改善箇所説明図

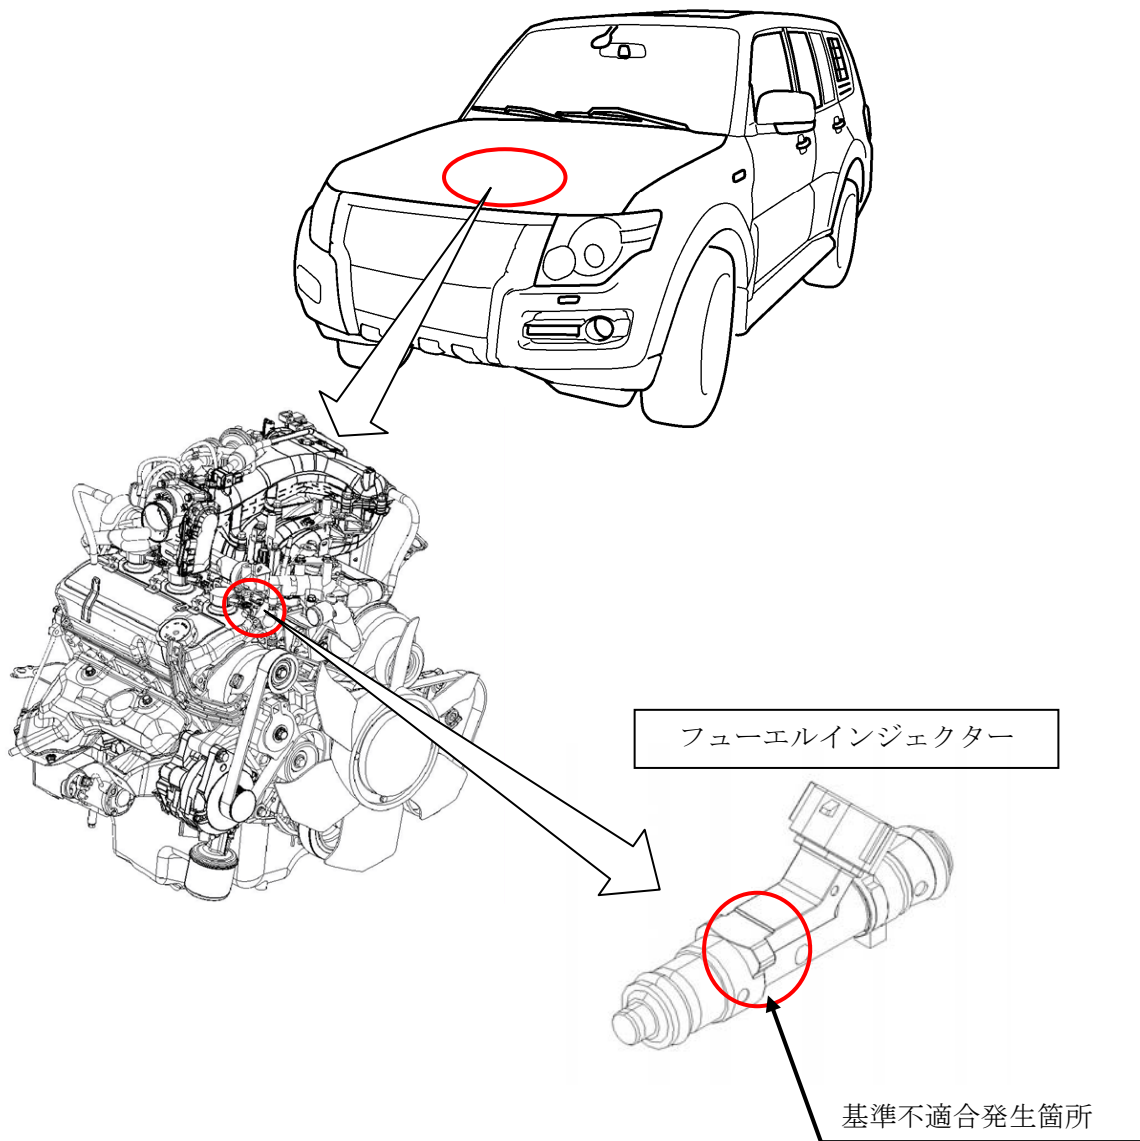
ガソリンエンジンのフューエルインジェクターにおいて、製造管理が不適切なため、当該インジェクター内に装着されているフィルターのメッシュ部に穴が開いているものがある。そのため、燃料配管内の異物がフューエルインジェクター内部に侵入すると、当該インジェクターが作動不良となり適切に燃料が供給されず、失火によりエンジン不調となるほか、最悪の場合、走行中にエンストに至るおそれがある。

全車、フューエルインジェクターを良品に交換する。

注：図中の 内は交換する部品を示す。

識別：助手席側ドアチェッカーのヒンジにあるピン頭部（車両下側）に、白または黄色ペイントを塗布する。
